ADDENDA

N°	DATE	DOSSIER ARCHITECTE
A-01	5 avril 2018	17058

OUVRAGE
Relocalisation et réaménagement
835 ave Wilfrid Laurier Québec, Niveau 2

DESSIN
 A100 - EXTRAIT 1

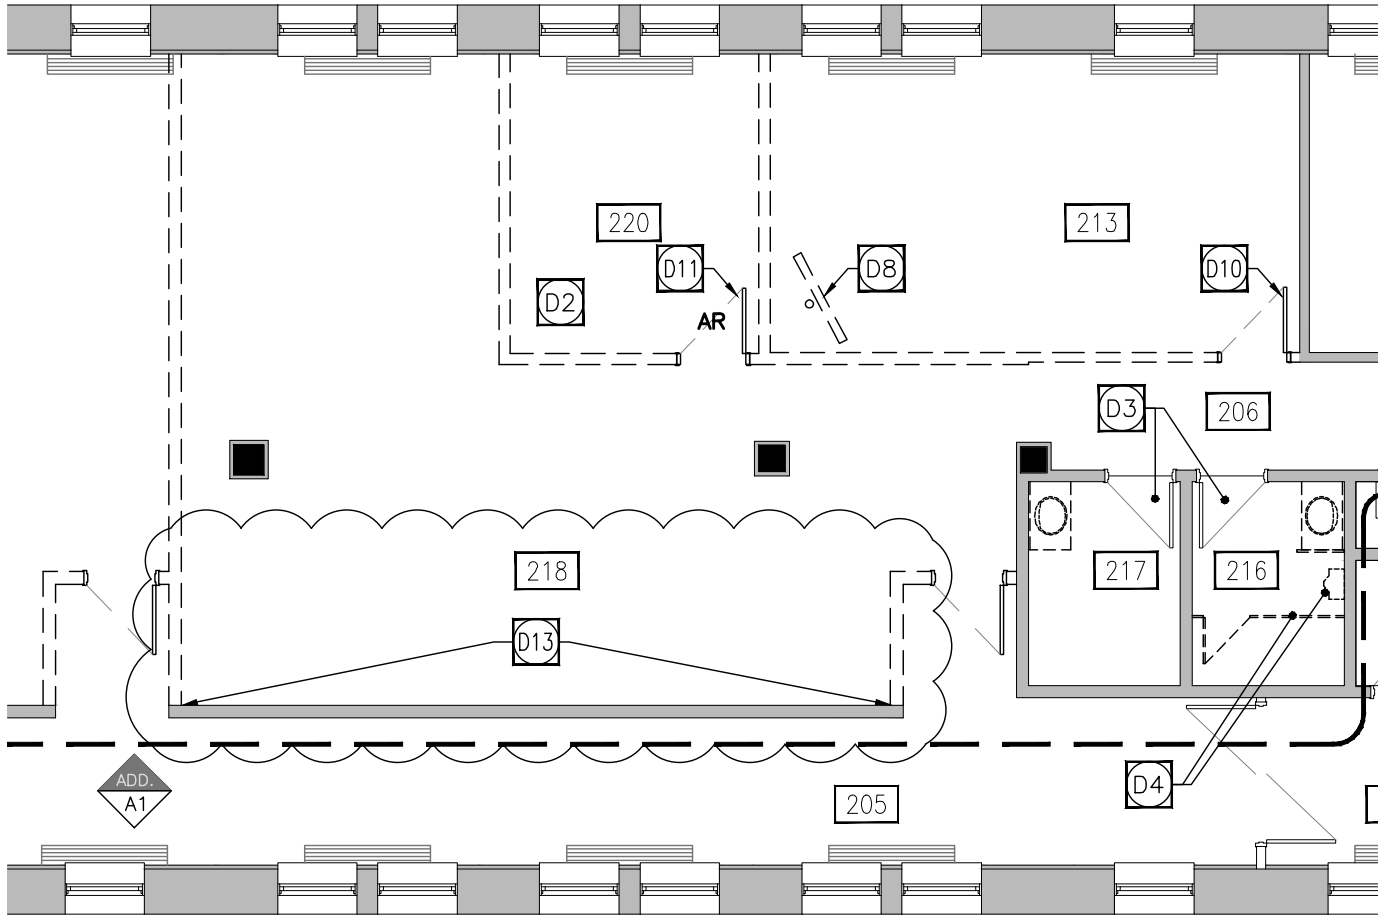
1- Remplacement de la note D1, modification de la note D7 et ajout des notes D12 et D13 à la page A100 :

- D1 (remplacement de la note): Pour la zone complète des travaux, retirer toute trace de cire ou de verni sur les revêtements de vinyle existants. Ragrée toutes les surfaces sans revêtement (là où des cloisons ont été démolies) de manière à obtenir une surface lisse et prête à recevoir le nouveau revêtement de tapis.
- D7 (modification de la note): Démolir plafond: bordure de transition en bois, trame et tuiles. ~~Note: conserver tuiles intactes et propres de plafond pour remplacer tuiles abîmées de la zone de plafond non modifié.~~
- D12 (nouvelle note): Avant le début des travaux, retirer tous les stores présents dans le local et les entreposer. Les nettoyer et les réinstaller à la fin des travaux.
- D13 (nouvelle note) : Retirer la moulure de bas de mur (plinthe de 5" (137mm) et quart de rond) et conserver pour ragréage futur (*extrait 1*).

2- Précision de la légende de démolition de plafond, page A100 :

- Toutes les poutres de bois présentes dans les pièces 211, 212, 213, 218, 220 et 221 devront être dénudées pour ensuite être capées en gypse selon les instructions de la page A101, note C7.

DESSIN
 A101- EXTRAIT 2

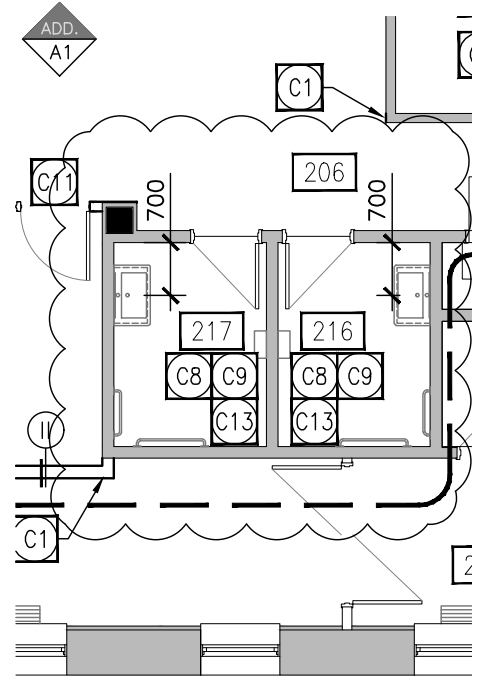
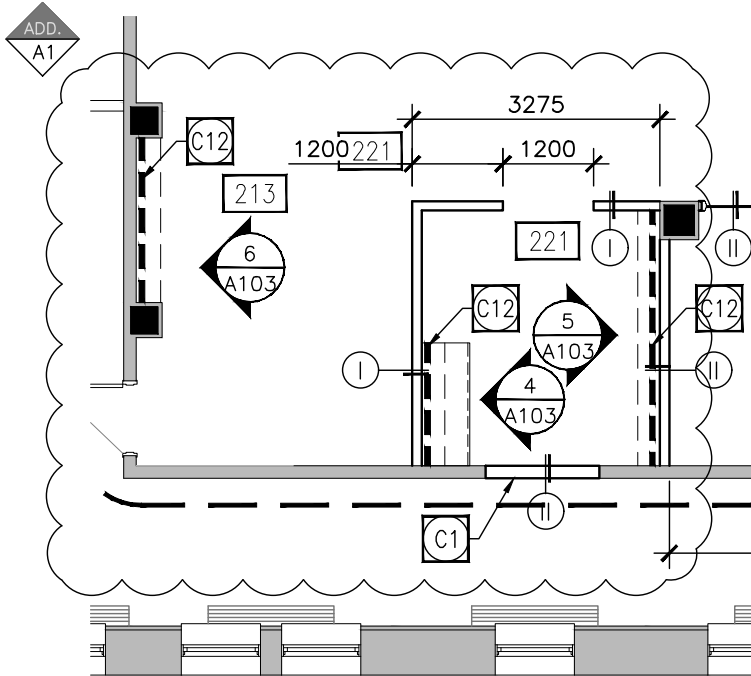
3- Localisation de la note C1 au plan de construction et ajout des notes C12 et C13 à la page A101 :

- C12 : Prévoir fonds de clouage pour nouvelle ébénisterie
Élévation 4, feuille A103: Bande de 300mm installée à 750mm du sol centre, bande de 300 mm installée à 1575mm du sol centre et bande de 300mm installée à 2160mm du sol centre;
Élévations 5 & 6, feuille A103 : Bande de 610mm installée à 2000mm du sol centre.
- C13 : Ragérer les cloisons de gypse suite à la démolition de la céramique et au retrait des appareils et accessoires de plomberie.

DESSIN
A101 - EXTRAIT 3

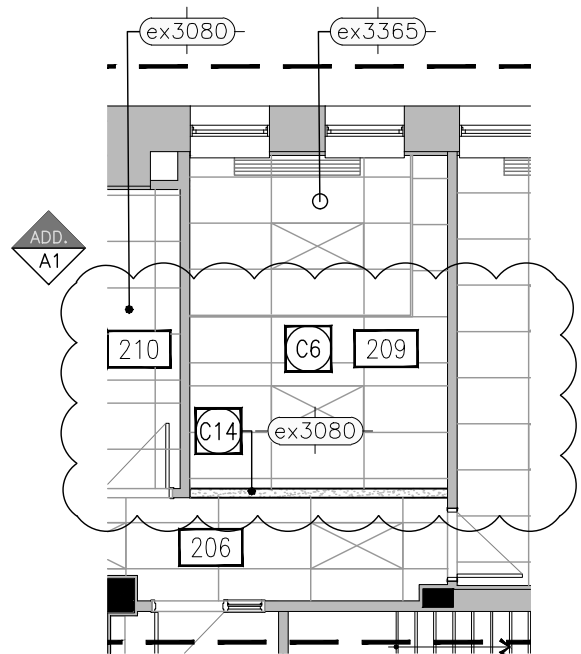
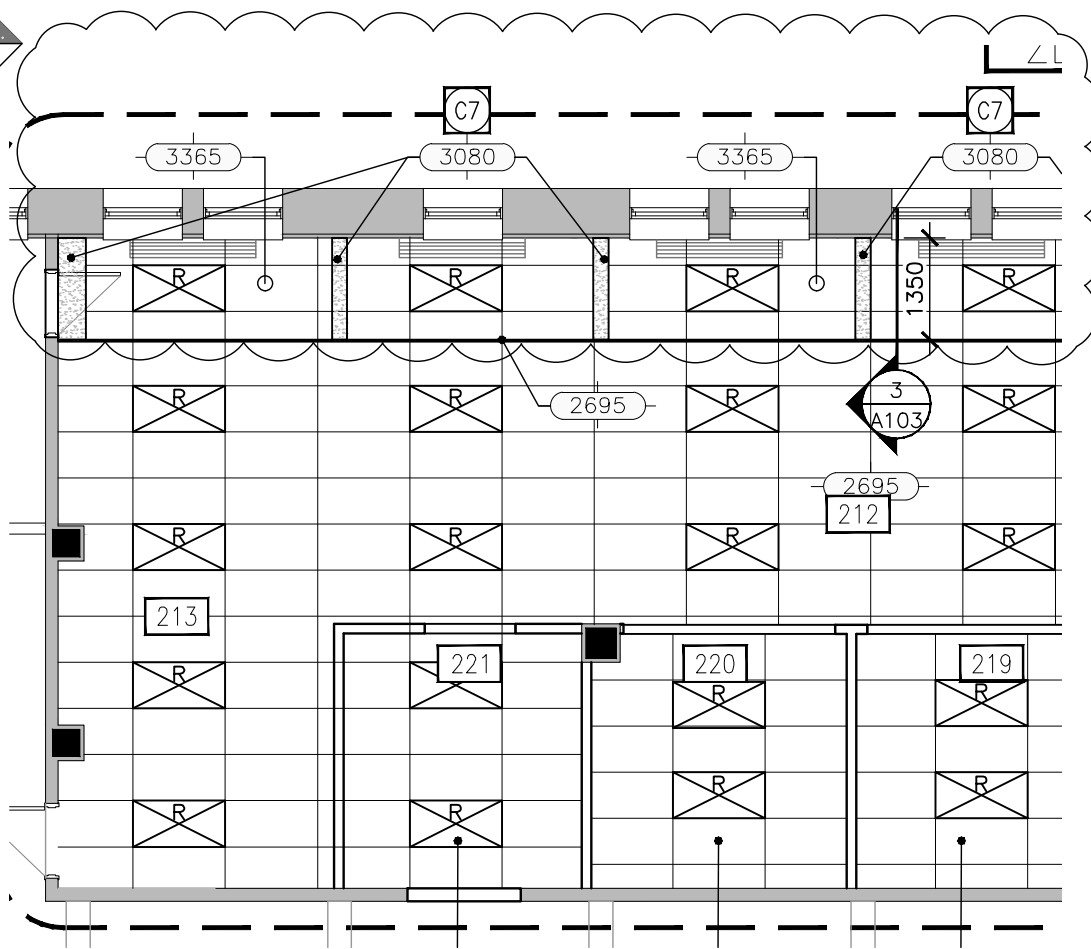
4- Ajout de trois poutres à caper en gypse dans le secteur en aire ouverte 212 à la page A101 (omisées lors de l'émission des plans pour soumission) (*extrait 3*).

5- Ajout de la note C14 à la page A101 :

- C14 : Caper le dessous de l'ouverture en gypse, tirer les joints et peindre (*extrait 3*).

DESSIN
 A102 - EXTRAIT 4

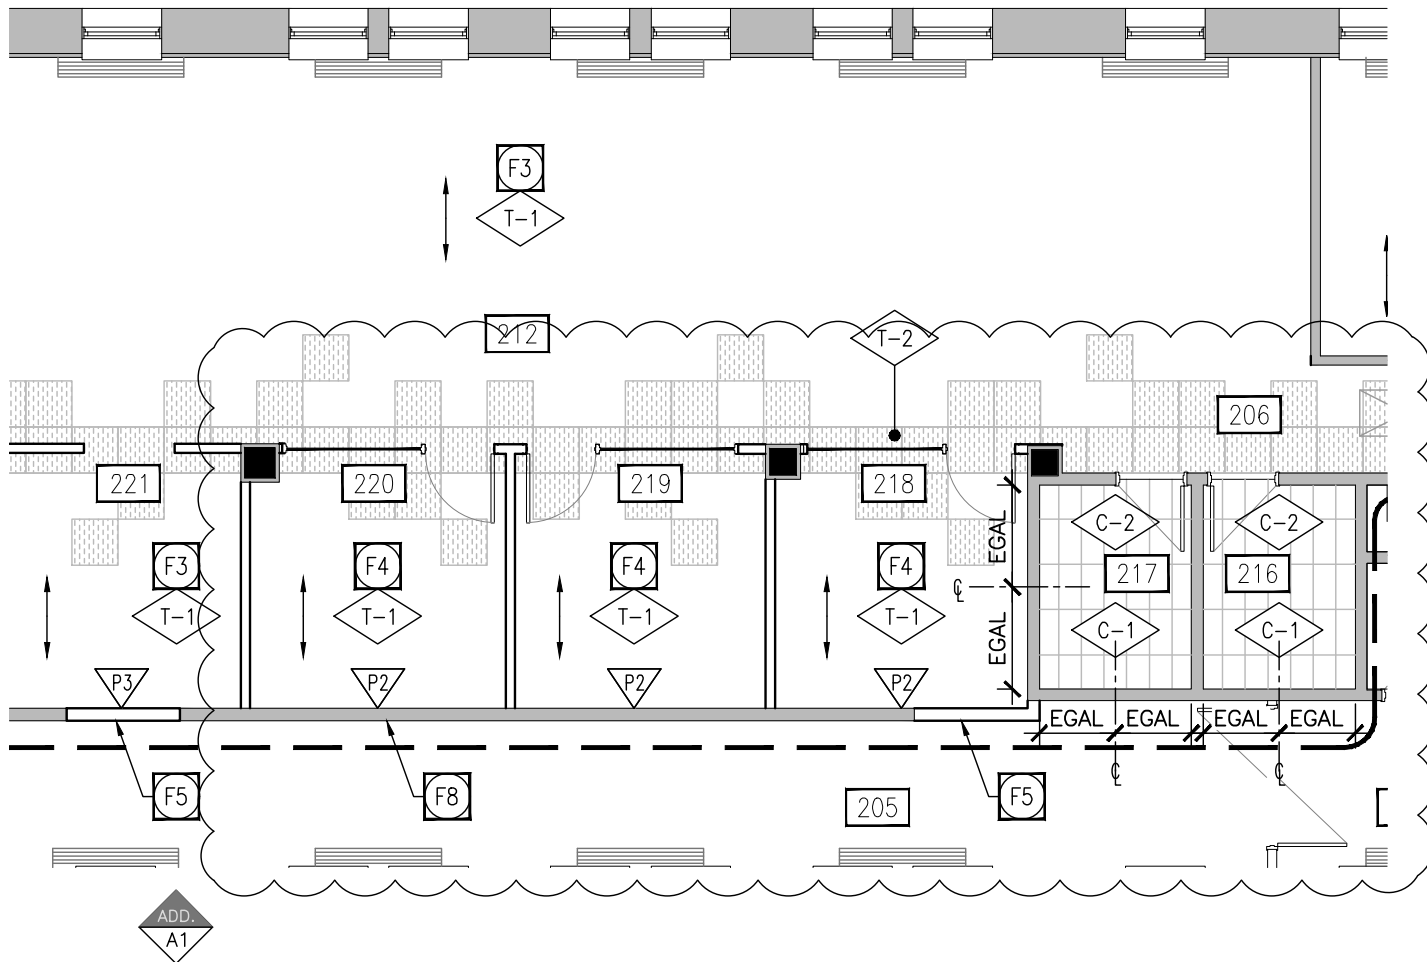
6- Localisation de la spécification de céramique C-2 sur le plan des finis de la page A102, dans les salles de toilette 216 et 217.

7- Ajout de la note F8 à la légende des finis de la page A102 :

-
- F8 : Reprise de peinture sur toute la cloison touchée par les travaux du côté du corridor commun, couleur telle que l'existant. La peinture murale existante ne sera pas conservée, prévoir les couches d'apprêt appropriées.

DESSIN
A103 - EXTRAIT 5

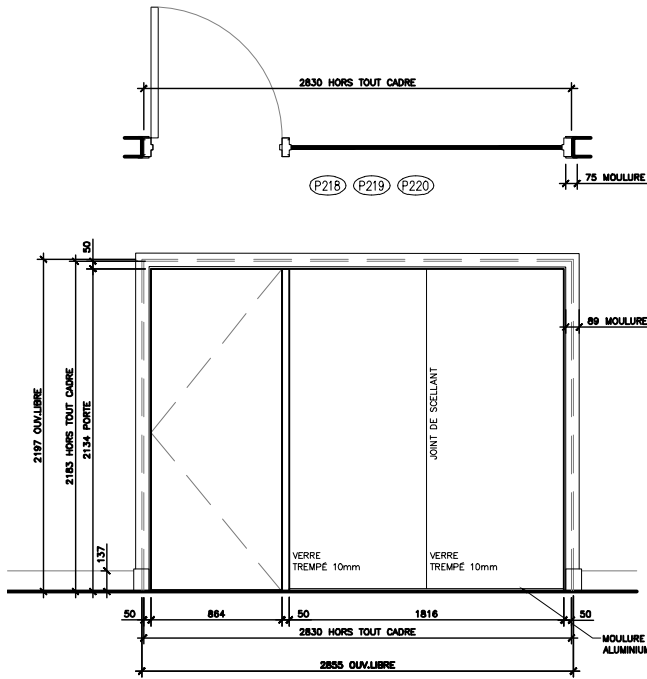
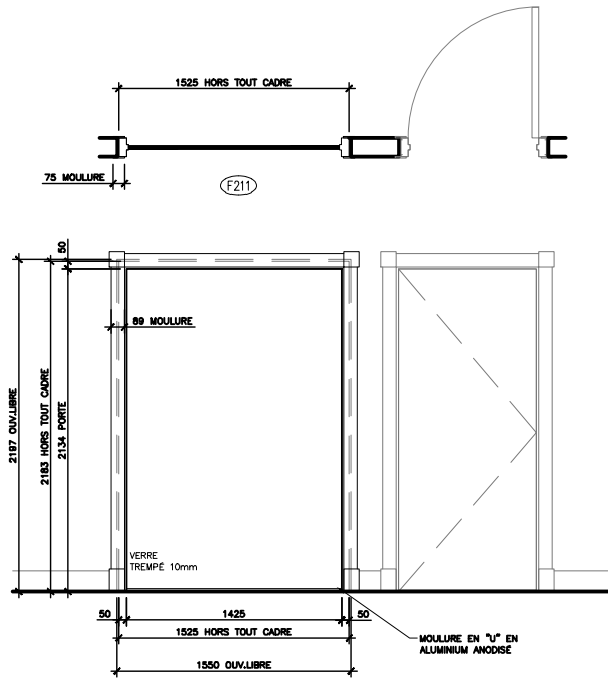
7- Précision et modification apportées aux élévations 1 et 2 de la page A103 :

- Les nouveaux cadres de bois seront en merisier à teindre;
- Les nouveaux cadres de bois et les portes récupérées seront teints de la façon suivante : Appliquer un minimum de trois couches de teinture à essuyer Xpert GT-478 de Glidden pour obtenir la couleur telle que l'existant;
- Remplacer le verre clair trempé 6mm des verres latéraux par du verre clair trempé 10mm;
- La jonction entre le verre et le sol devra être assurée par une moulure pour le verre en forme de « U » en aluminium anodisé.
